Acuerdo 1569 Por el cual se aprueba la incorporación del cambio en los límites de generación y absorción de potencia reactiva de las unidades 1 y 2 de la planta de generación Bajo Anchicayá respectivas curvas de carga

N° 1569

02 Junio 2022

Curva de carga modificada

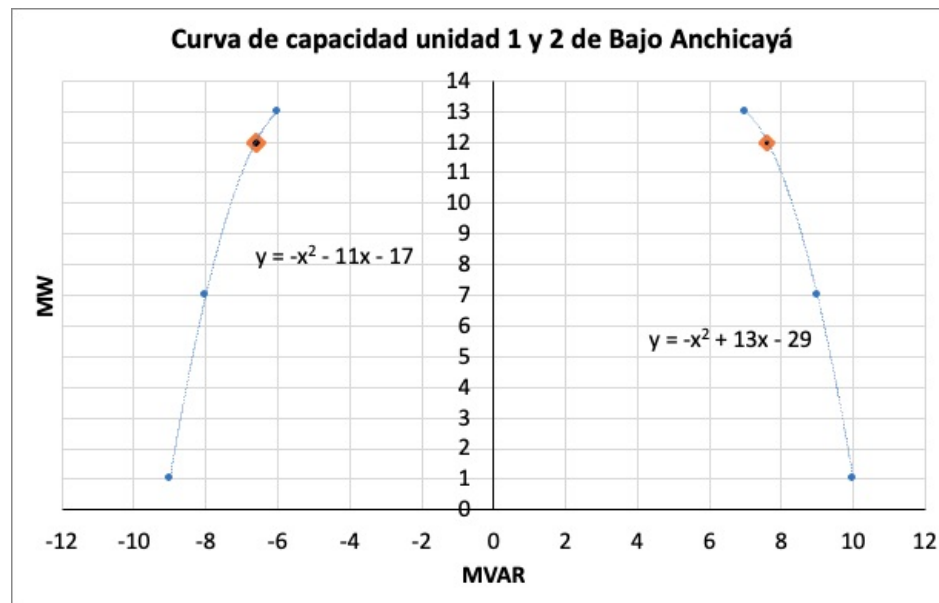
1 Aprobar la declaración de una nueva curva operativa de carga de las unidades 1 y 2 de la planta de generación Bajo Anchicayá, en las que se define la capacidad para entrega y absorción de potencia reactiva de las plantas en función de la potencia activa generada, como se presenta a continuación:

Planta	Parámetro a modificar	P [MW] Valor Anterior	P [MW] Valor Nuevo	Q [Mvar] Valor Anterior	Q [Mvar] Valor Nuevo
Bajo Anchicayá 1 y 2	Capacidad de absorción de reactivos	1	1	-9	-9
		7	7	-8	-8
		13	12	-6	-6.6
	Capacidad de generación de reactivos	1	1	10	10
		7	7	9	9
		13	12	7	7.6
